## Detaljregulering for Geilo fjellandsby felt 14 - ny sluttbehandling av planen

| Saksnr. | Utvalg                       | Møtedato   |
| 33/26   | Utvalg for plan og utvikling | 07.05.2026 |
| 57/26   | Kommunestyre                 | 28.05.2026 |

Fig. 1. Plankart 07.01.25

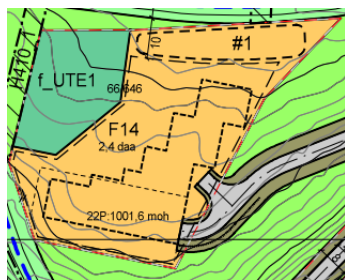
Rådmannen kan vanskelig se at det foreligger grunnlag for å anbefale en annen løsning enn tidligere, og innstillingen i denne saken er derfor en gjentakelse av rådmannens innstilling i sak 61/2025. Det vises til figur 1 og 2 nedenfor, med rådmannens forslag til endringer i plankart, samt innsendt situasjonsplan (figur 3).

Fig. 2. Jf. innstillingen

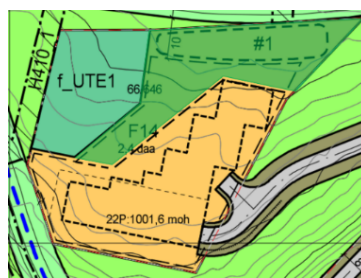
1. Felt f\_UTE1 i plankart utvides i nord, og byggegrense justeres, som vist i figur 2. Bestemmelsesområde #1 videreføres i det reviderte plankartet.
2. Plankart revideres med nedjustert størrelsen av felt F14, ref. til 21 parkeringsplasser, samt utvidet avstand til turstien.
3. Bestemmelse pkt. 2.1.1.1 'Grad av utnytting', revideres til: '750m2.'
4. Bestemmelse pkt. 2.1.1. 2 b) 'Utforming', siste setning, endres til: 'Store vindusflater tillates ikke.'
5. Bestemmelse pkt. 2.1.2 'Uteoppholds- og lekearealer', siste setning, endres til: 'Lek- og felles uteoppholdsarealer er felles for hele planområdet, og areal brattere enn 1:3 regnes ikke med.'
6. Planfremmer bes justere planmaterialer i tråd med ovennevnte.

1. Felt f\_UTE1 i plankart utvides i nord, og byggegrense justeres, som vist i figur 2. Bestemmelsesområde #1 videreføres i det reviderte plankartet.
2. Plankart revideres med nedjustert størrelsen av felt F14, ref. til 21 parkeringsplasser, samt utvidet avstand til turstien.
3. Bestemmelse pkt. 2.1.1.1 'Grad av utnytting', revideres til: '750m2.'
4. Bestemmelse pkt. 2.1.1. 2 b) 'Utforming', siste setning, endres til: 'Store vindusflater tillates ikke.'
5. Bestemmelse pkt. 2.1.2 'Uteoppholds- og lekearealer', siste setning, endres til: 'Lek- og felles uteoppholdsarealer er felles for hele planområdet, og areal brattere enn 1:3 regnes ikke med.'
6. Planfremmer bes justere planmaterialer i tråd med ovennevnte.
